14. 重要な安全機能を有する施設設置位置での弱風化部中のシームS-11(5/27)

第1043回審査会合
資料1-1-2 P.14-5 加筆

第1043回審査会合
資料1-1-2 P.14-5 修正

誤 iii) 重要施設付近における風化区分と風化指標との関係(2/4):

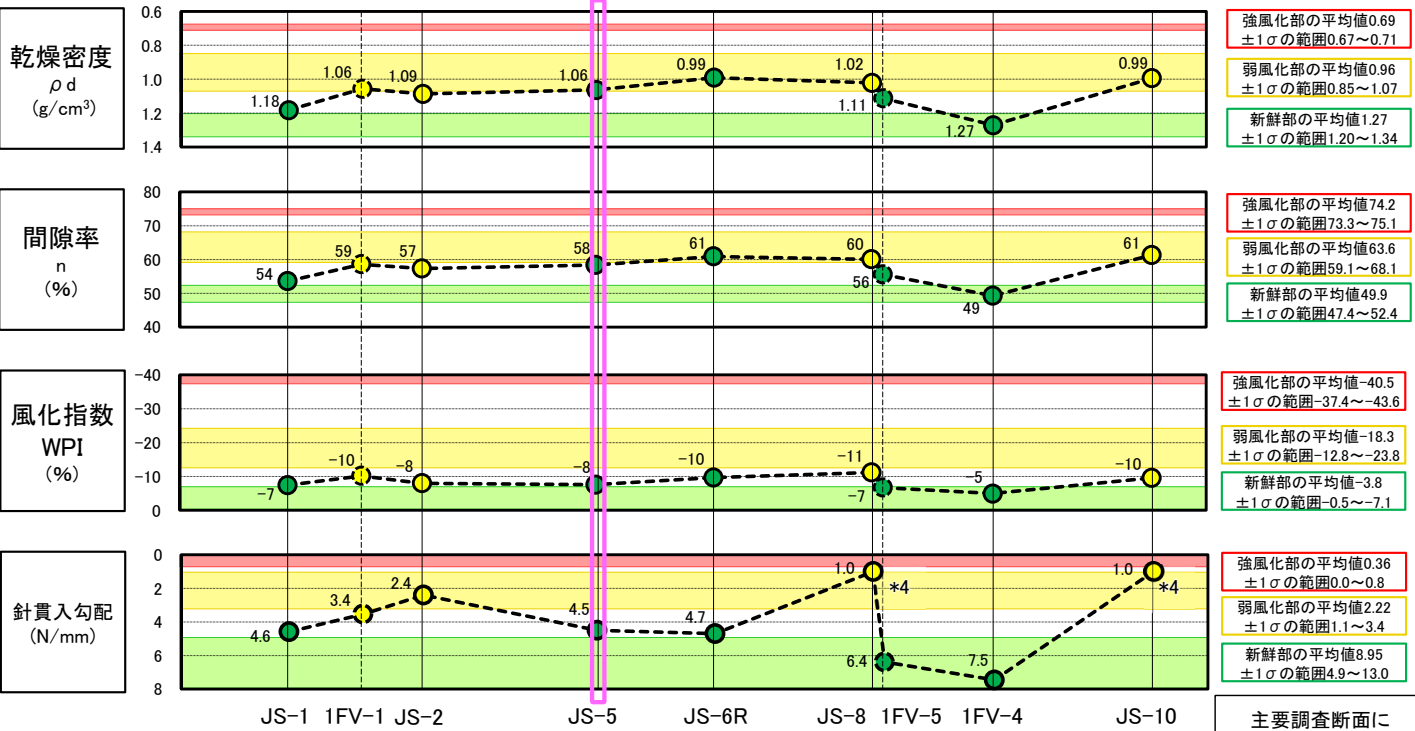
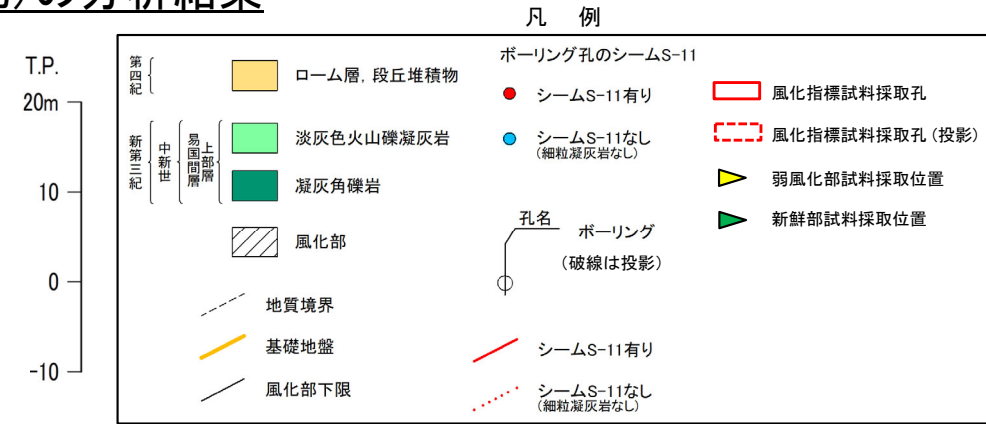
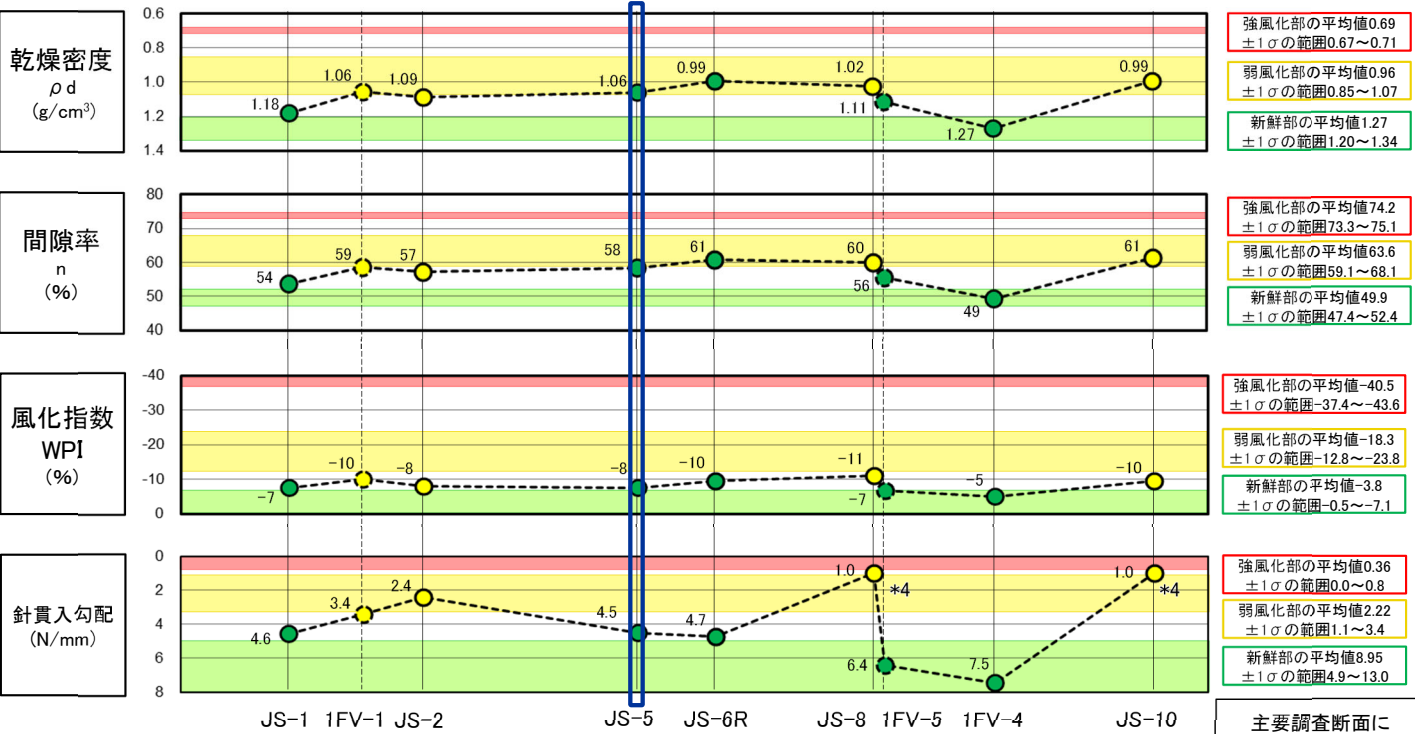
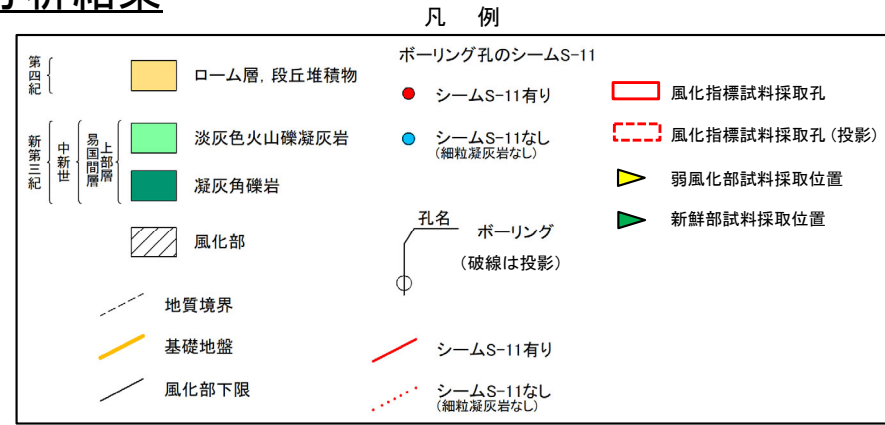
○:誤りの箇所

第1043回審査会合
資料1-1-1 P.3-262 加筆

第1043回審査会合
資料1-1-1 P.3-262 修正

誤 13. 岩盤の風化区分に関する分析結果 (30/32)

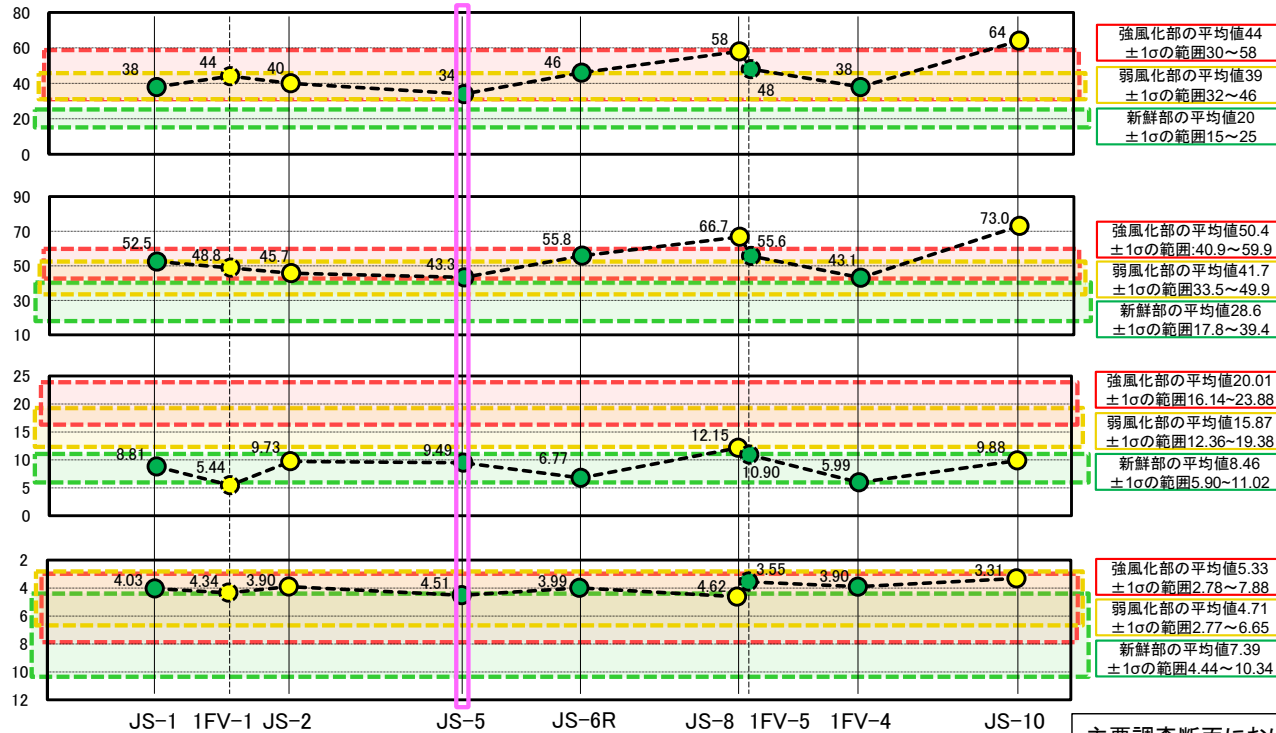
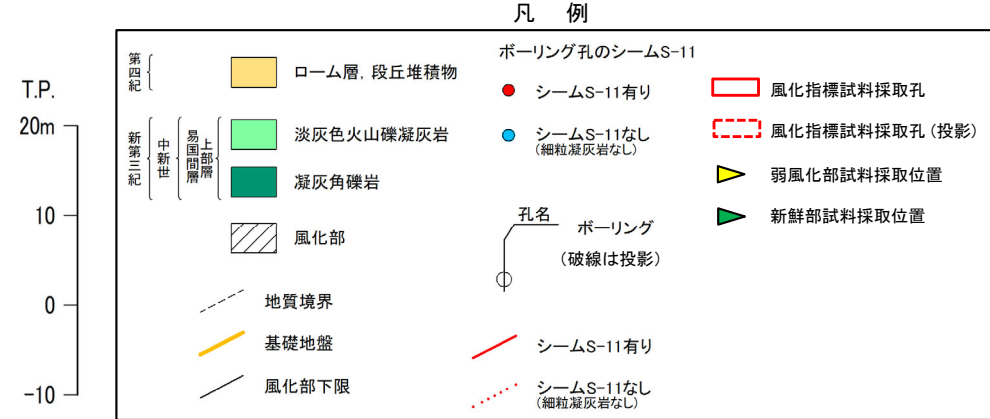
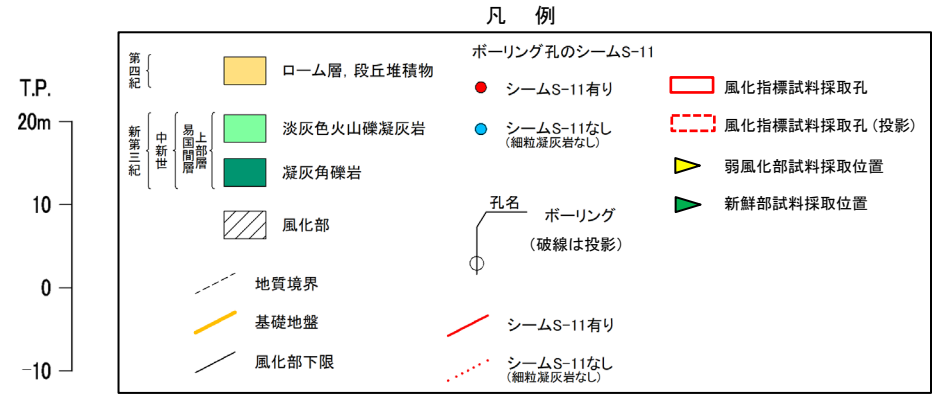
第1043回審査会合
資料1-1-2 P.13-32 加筆

○: 誤りの箇所

第1043回審査会合
資料1-1-2 P.13-32 修正

○: 正しく修正した箇所
POWER
